ANEXO AL PROYECTO DE EJECUCIÓN

**DE SUSTITUCIÓN DE TRAMO DE LAMT 25 KV
"CERR_PERA" DE S.E. "ECIJA", ENTRE LOS APOYOS
A261234 Y CDI 20449, SITO EN PARAJE "CERRO PEREA" Y
OTROS, EN EL T.M. DE ÉCIJA (SEVILLA)**

ORGANISMO AFECTADO:

Ubicación del Proy. Original y Nueva ubicación de los apoyos afectados

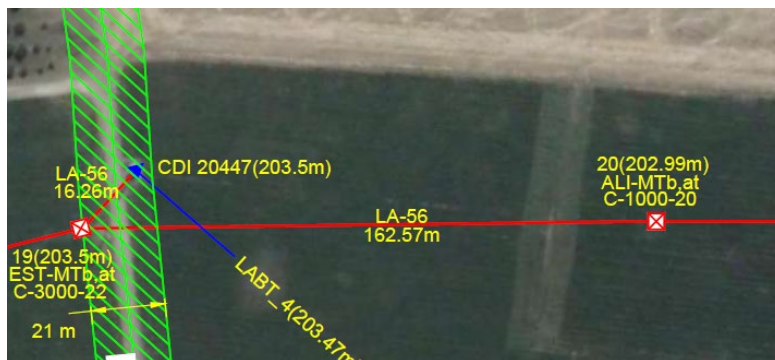
- Volcadas las coordenadas aportadas en el proyecto se puede observar que los nuevos apoyos N°19 y N°20, se encuentran en el interior de la superficie de la Vereda de la Trocha. Se deben desplazar dichos apoyos hasta situarlo fuera de la vía pecuaria. Se deben aportar las coordenadas de la nueva ubicación.

El apoyo afectado n°19, ha quedado igual de esfuerzo y altura que el proyecto original, con la misma función, ya que solo se ha desplazado 3,51 metros, sacándolo fuera de la zona de servidumbre de la Vereda del a Trocha de las Blancas.

Coordenadas Proyecto Original		Coordenadas Nuevas		
Nº apoyo	Coordenadas X	Coordenadas Y	Coordenadas X	Coordenadas Y	Sistema/Huso
19	323.277	4.164.480	323.286	4.164.473	ETRS89/HUSO 30

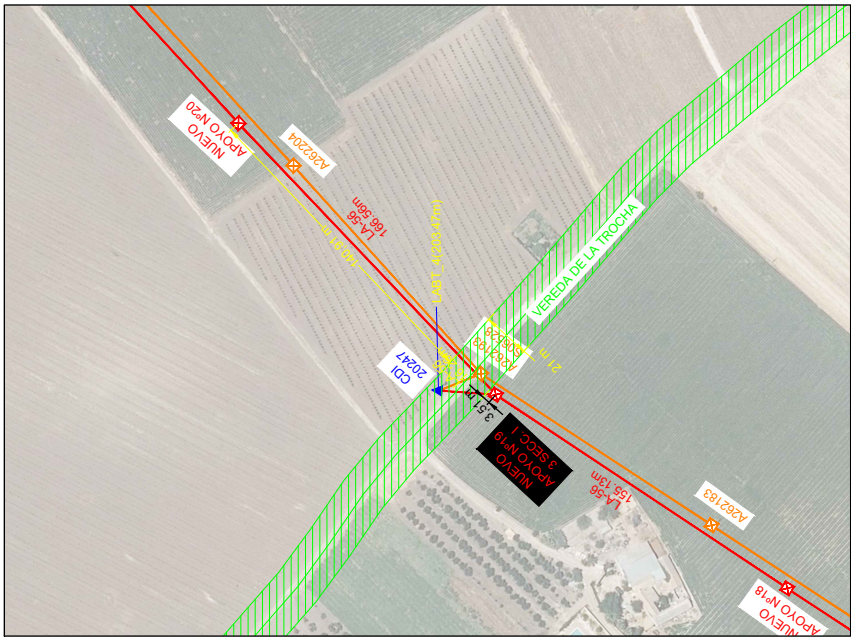
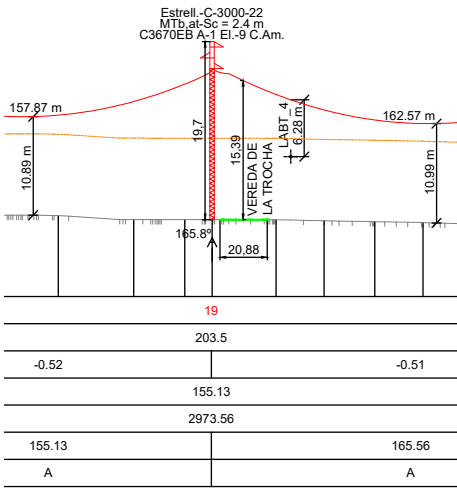
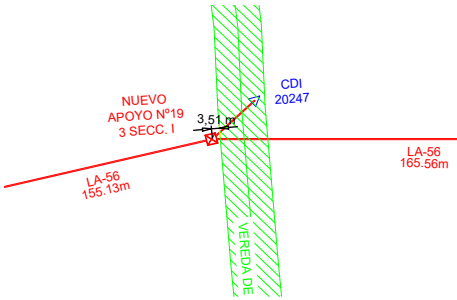
Se produce cruzamiento de la LAMT proyectada con la vía indicada entre los apoyos Nº19 y Nº20.

- Cruzamiento de la LAMT entre los nuevos apoyos Nº19 y Nº20 con la **Vereda de la Trocha o de las Blancas**.

Nuevo Apoyo Nº 19.-	
Altura libre:	19,70 m
Distancia a la VVPP:	3,51 m
Nuevo Apoyo Nº 20.-	
Altura libre:	18,30 m
Distancia a la VVPP:	140,91 m
Superficie afectada:	62,67 m ²
